Fra: geir <gei-gre@online.no>
Sendt: 5. januar 2015 00:21
Til: NVE
Kopi: Marthinsen Kirsten
Emne: Merknad til Vedlegg til anke Kroken Kraft . sak nr 201001556
Vedlegg: Vern Regndalen.Merknad til Vedlegg til anke.doc; Vedlegg 1, Funksjon til coandainntak, Opaker 2012.pdf; Vedlegg 2, Klassifisering av trykkrør og dam Kroken Kraft.pdf; Vedlegg 3, inntaksdammar_skisse.pdf

Vedlagt ligger merknad til vedlegg til anken til Kroken Kraft sak nr 201001556.

Meldingen er klar til å sendes med følgende fil- eller koblingsvedlegg:
Vern Regndalen.Merknad til Vedlegg til anke
Vedlegg 1, Funksjon til coandainntak, Opaker 2012
Vedlegg 2, Klassifisering av trykkrør og dam Kroken Kraft
Vedlegg 3, inntaksdammar_skisse

Kroken Kraft, Plan

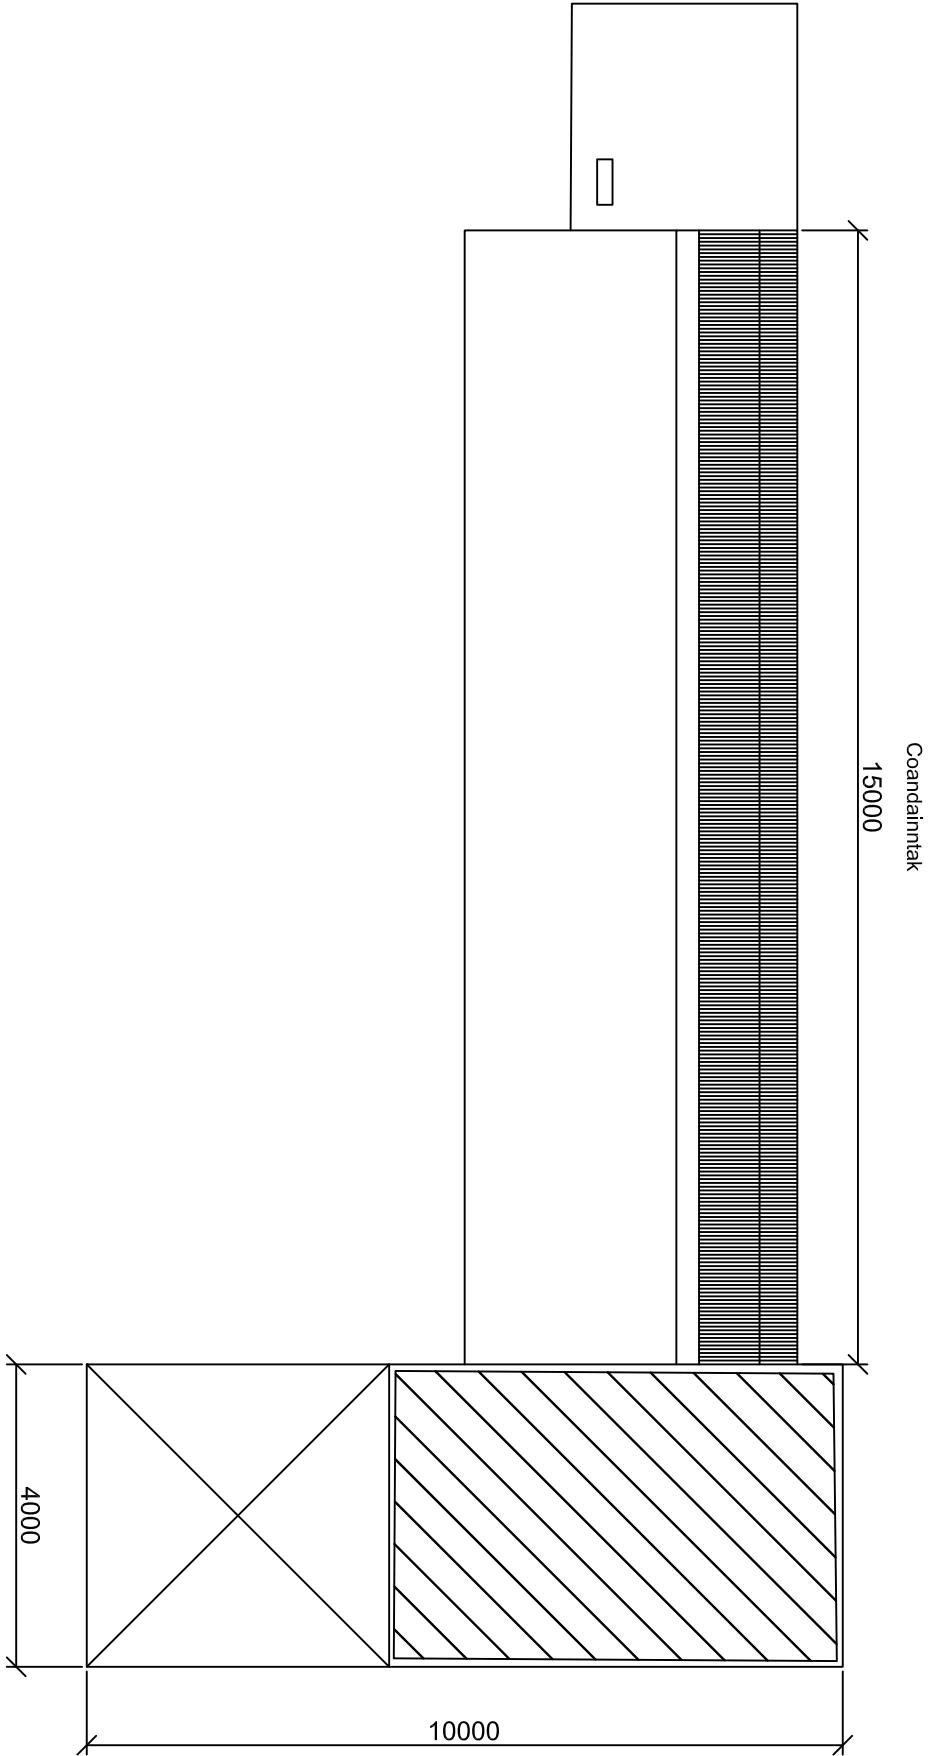
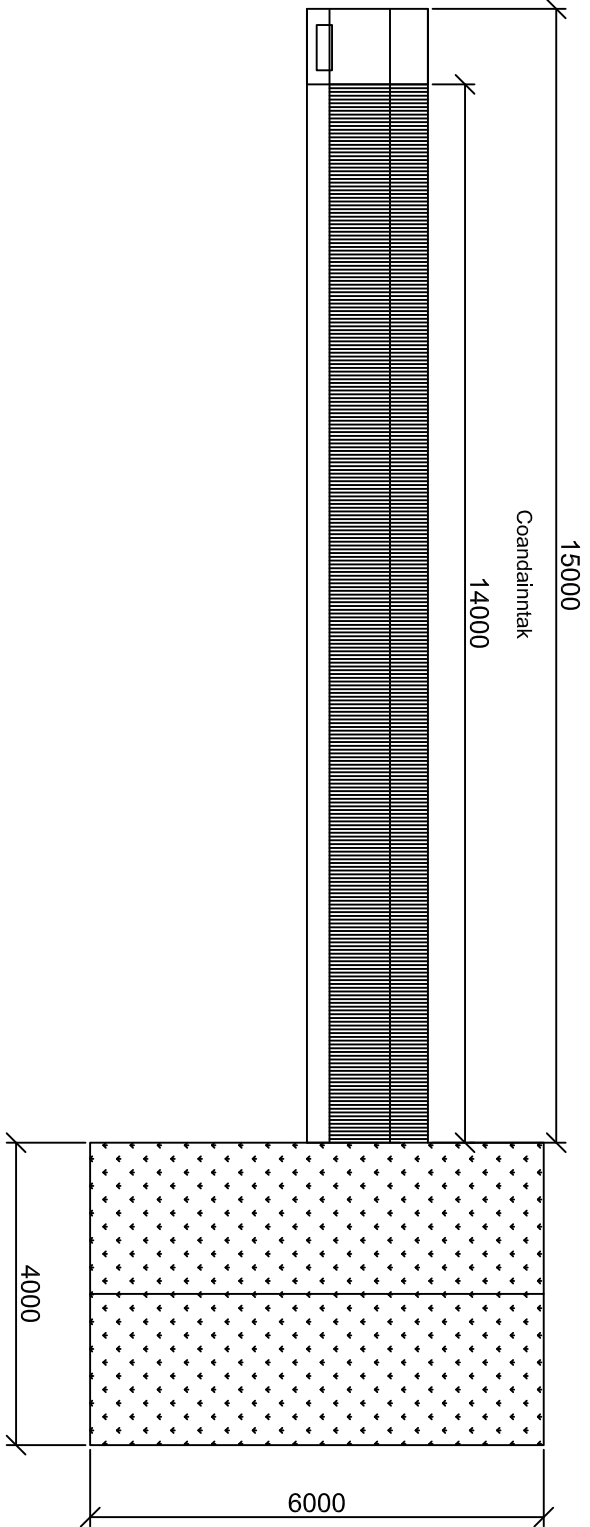
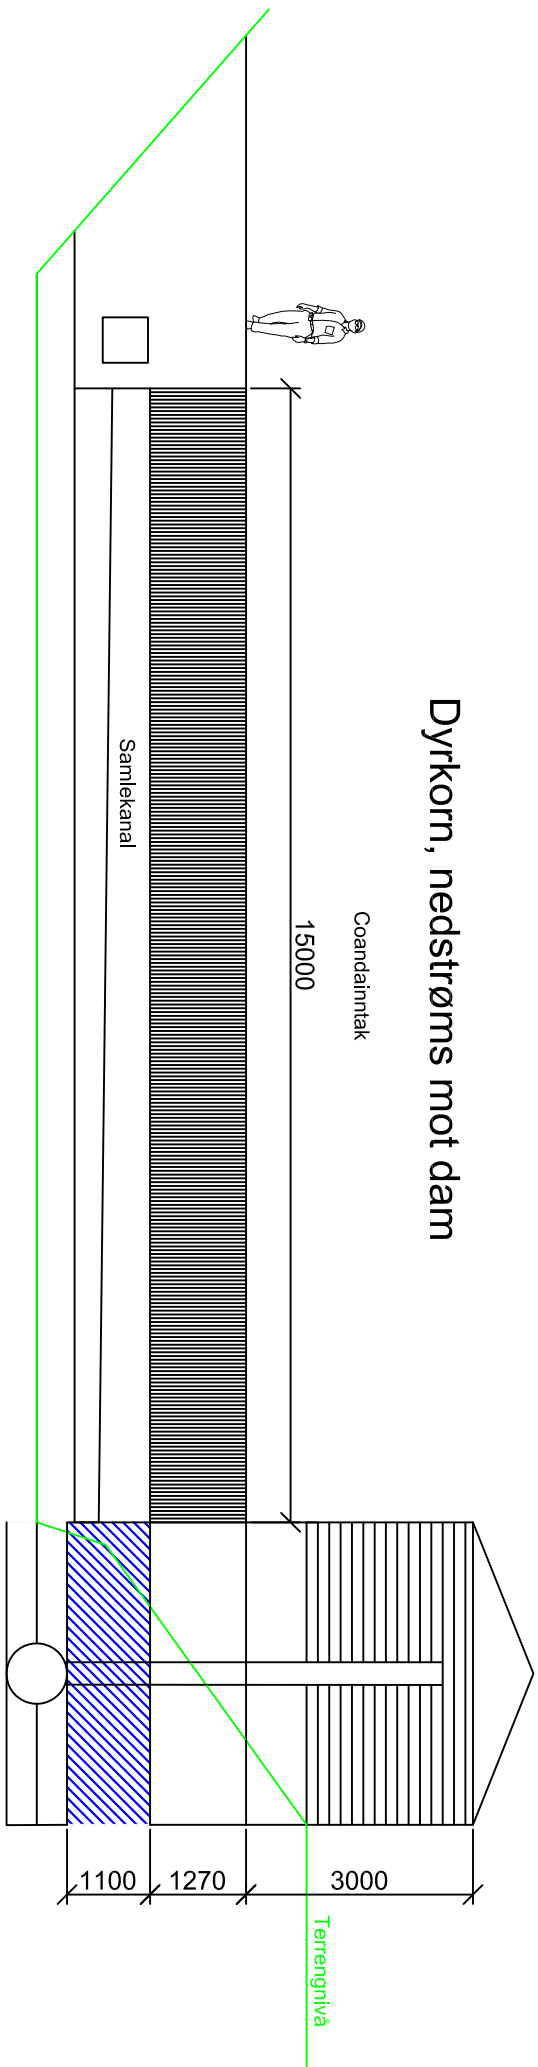
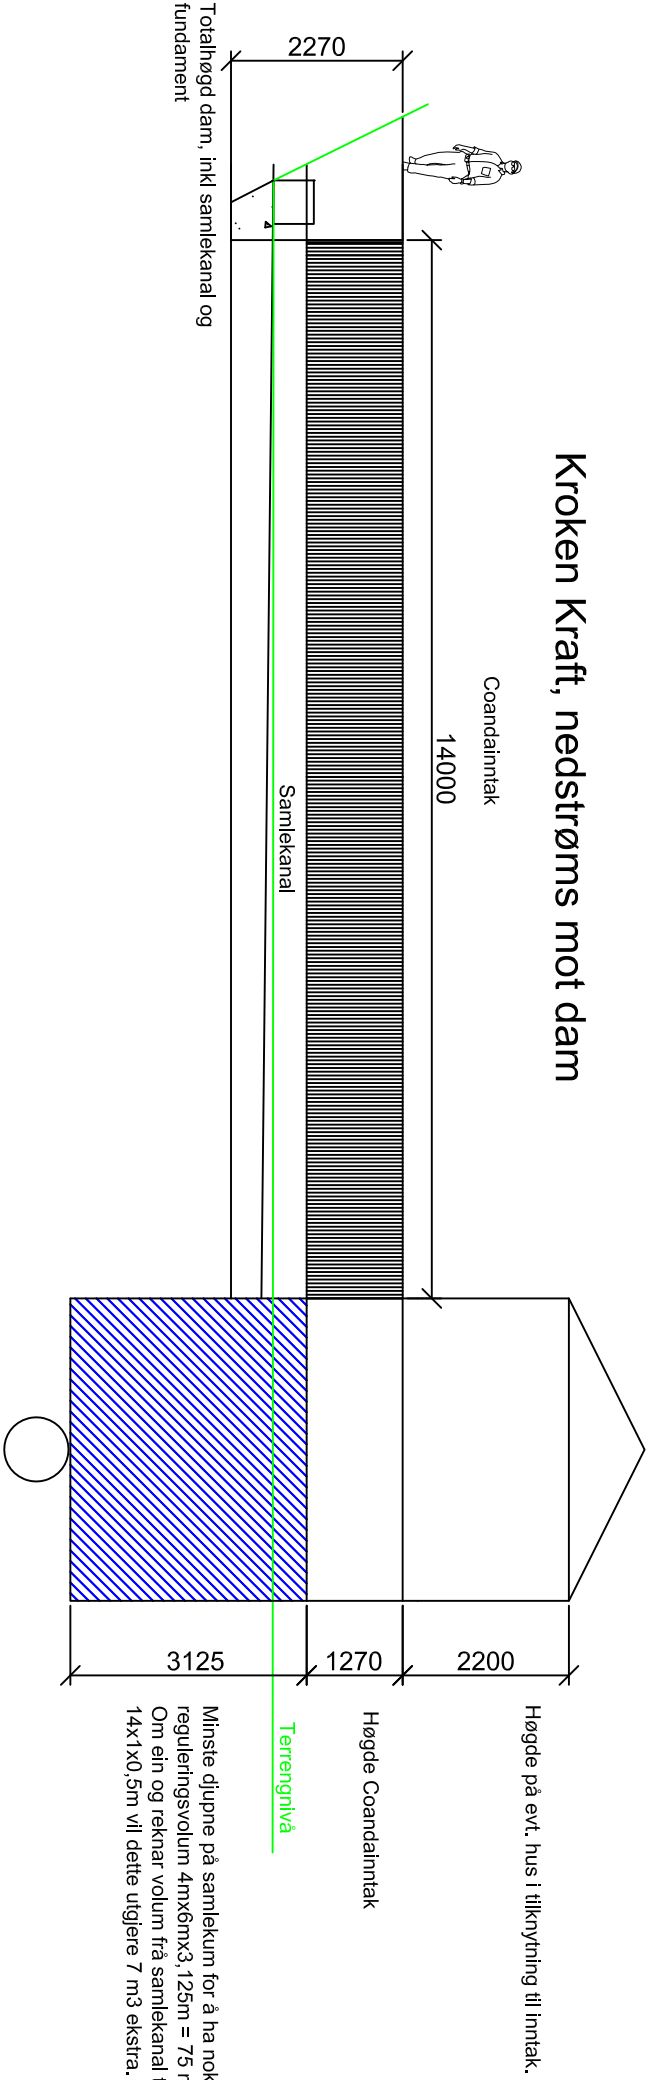
- Dyrkorn Kraftverk
- 15m Coandainntak = 2100 l/s
 - Slukevne turbin = 1500 l/s
 - Turbin regulerar mot samleikum på 44m3
 - Samlekum = 4mx10mx1,1m = 44 m3

- Kroken Kraftverk
- 15m Coandainntak = 1960 l/s
 - Slukevne turbin =1850 l/s
 - Turbin regulerar mot samleikum på mellom 75-100 m3
 - Samlekum anslått til 4mx6mx4m = 100m3 i søknad
